Oggetto: **Provvedimento Autorizzatorio Unico Regionale (art. 27-bis del D. Lgs. 152/06)**
Ditta CTIP BLU S.r.l.
Riscontro nota n. 21511 del 18/07/2019 - Valutazioni tecniche

**Valutazioni tecniche sulla documentazione prodotta nell'ambito del
Procedimento di PAUR (art. 27-bis del D. Lgs. 152/06)**

Proponente: CTIP BLU S.r.l.

Proposte di prescrizioni relativamente ai monitoraggi dell'impatto odorigeno

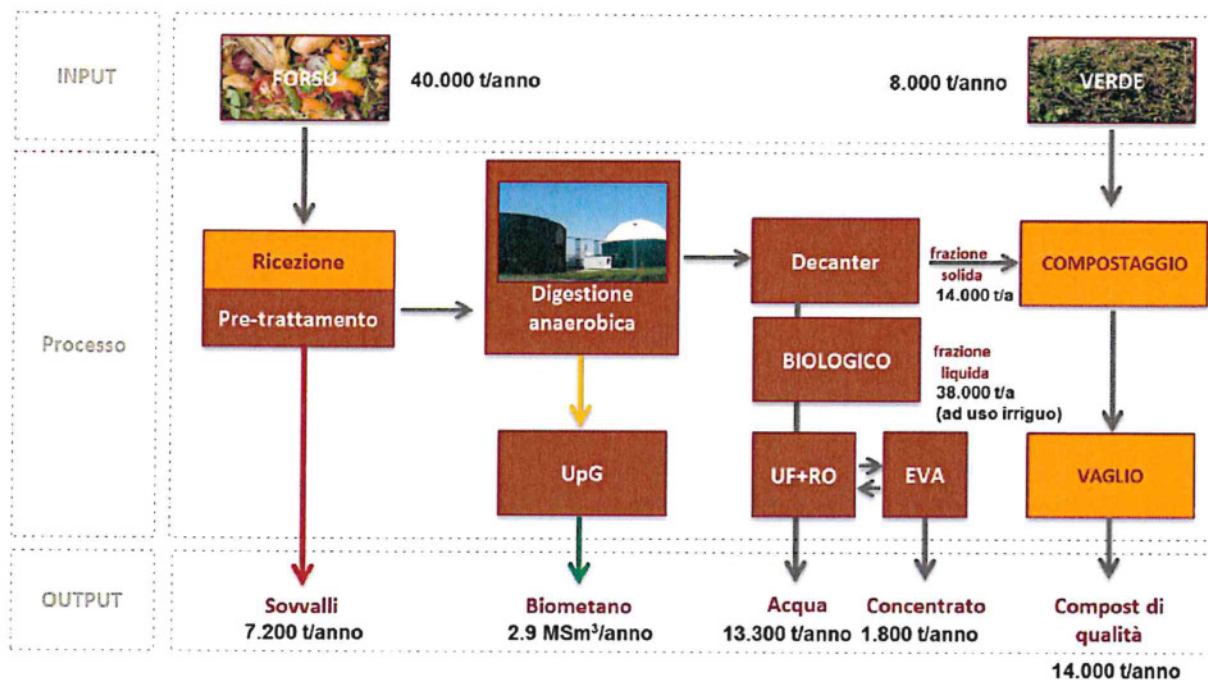
- ⇒ il monitoraggio post operam debba essere ripetuto con cadenza annuale per almeno due anni successivi al primo monitoraggio post operam, con le stesse modalità proposte nella documentazione esaminata. La successiva frequenza di monitoraggio dell'impatto odorigeno sarà individuata in base agli esiti dei primi tre monitoraggi.
- ⇒ Il proponente debba comunicare al Distretto ARTA competente con idoneo preavviso le date di avvio dei monitoraggi.
